**SKØNSERKLÆRING: 19. DECEMBER 2019**

**SAG A-10013 VED VOLDGIFTSNÆVNET FOR BYGGERI & ANLÆG**

**SKØNSMÆNDENES BESVARELSE AF:**

- 1) BYK'S SYN- OG SKØNSTEMA I AF 23. AUGUST 2019,  
REV. 20 SEPTEMBER 2019**
- 2) SCHOU GRUPPENS SKØNSTEMA AF 15. OKTOBER 2019**

Foto 1.3 – 2.8. Åbning ved dør. Forside af bageste gipskarton mod trapperum.

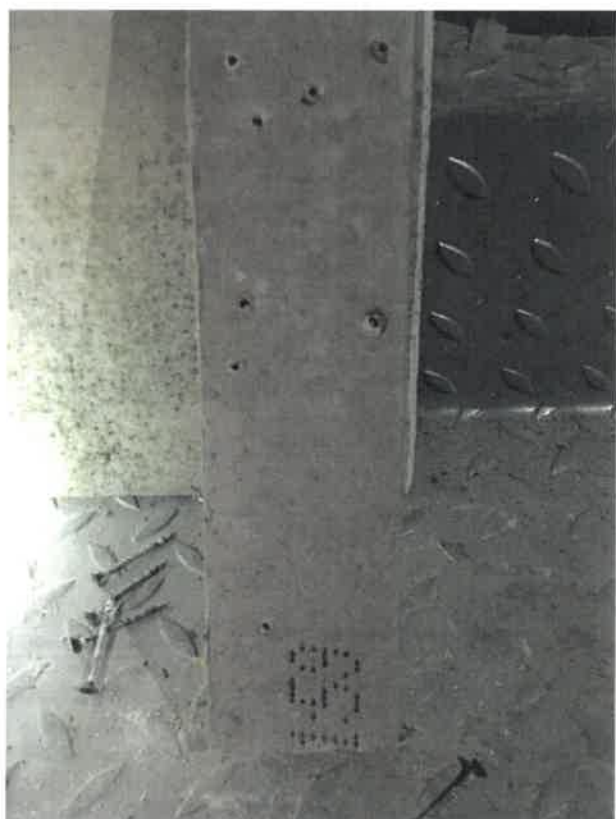
*Ja, den manglende etablering af udsparring i sokkel/sokkelisolering, manglende tilslutning til kloak samt manglende etablering af afløb i terræn ved tagnedløb, har givet anledning til følgeskader i kulturcenteret, hvor der i ydervæg i modullinje B registreres skimmelvækst og opfugtning af krydsfiner nederst i konstruktionen (se erklæringsbilag 6).*

*De konstaterede forhold med hensyn til skimmelvækst som følge af den manglende etablering af udsparring i sokkel/sokkelisolering, manglende tilslutning til kloak samt manglende etablering af afløb i terræn ved tagnedløb afhjælpes teknisk og håndværksmæssigt korrekt ved demontering og bortskaffelse af de skimmelinficerede gipsplader fra terrændæk til ca. 1 m over terrændæk i trapperummets modullinje B, og erstatte disse plader med nye. På facadens yderside skal forskalling midlertidigt demonteres. Krydsfiner med skimmel kan enten udskiftes eller afrenses i et desinfektionsmiddel som Protox Hysan. Det er dog vigtigt, at krydsfinerpladen er tør ved genopbygning. Omkostningerne til håndværksmæssig korrekt afhjælpning af ovennævnte kan skønsmæssigt anslås til kr. 5.000,- DKK ekskl. moms.*
